24.14.A
De Waele - De Neef

OMV
nieuwe toestand
plan gelijkvloers

locatie Peter Benoîtlaan 229, 9000 Gent

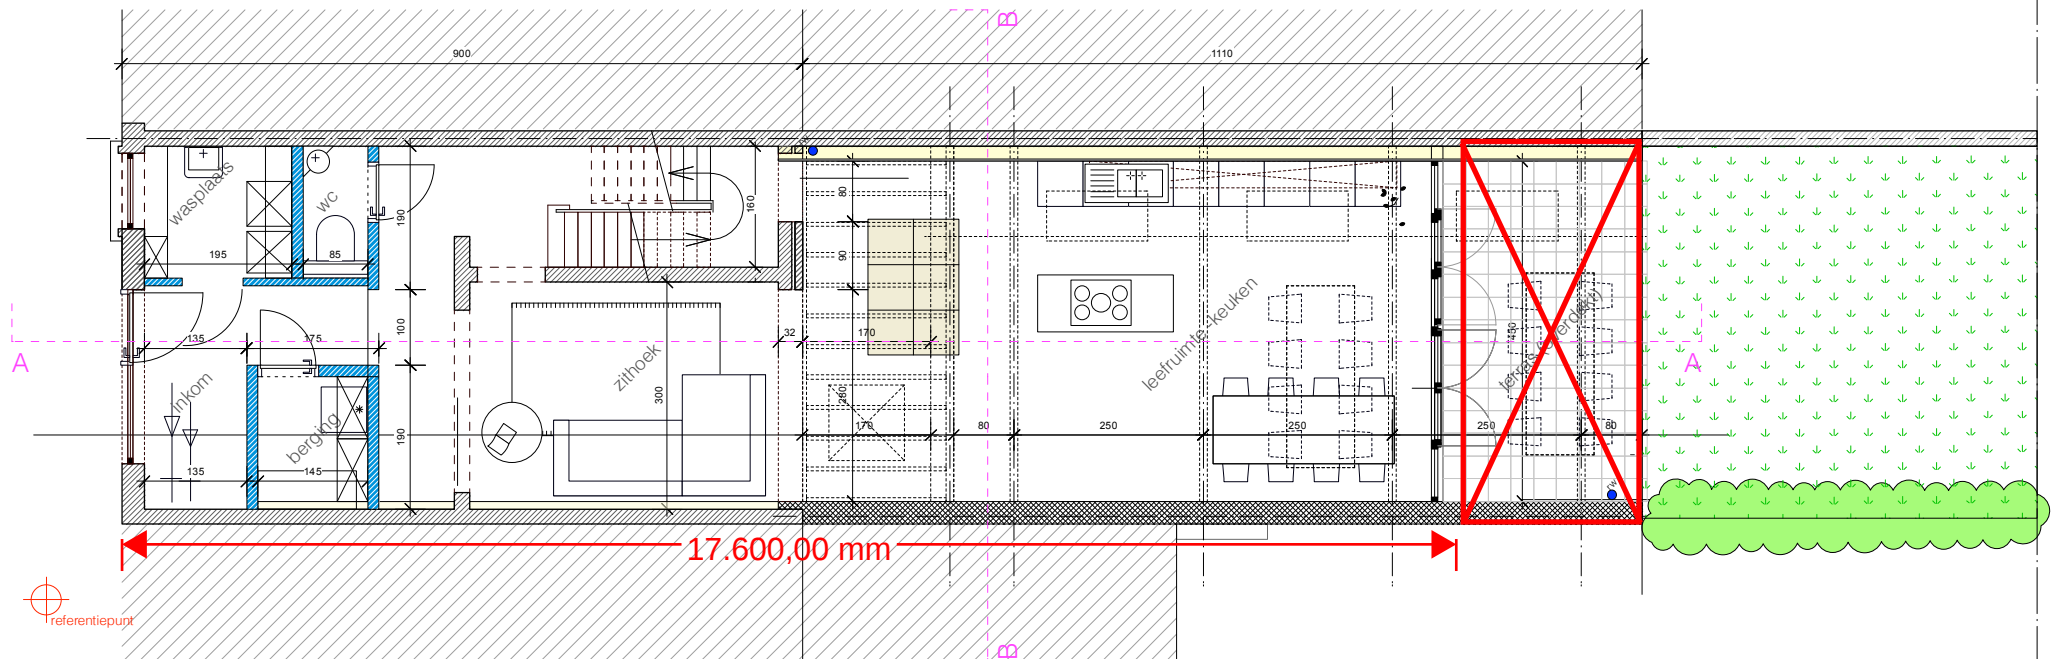
Volgende handelingen worden uitgesloten uit de vergunning:

Het bouwen van het overdekt terras wordt uitgesloten uit de vergunning; de bouwdiepte wordt beperkt tot 17,60 meter (gemeten vanaf de voorgevel). De zone kan wel verhard en gebruikt worden als (niet-overdekt) terras. De wijzigingen aan de scheidingsmuren zijn eveneens beperkt tot de diepte van 17,60 meter.
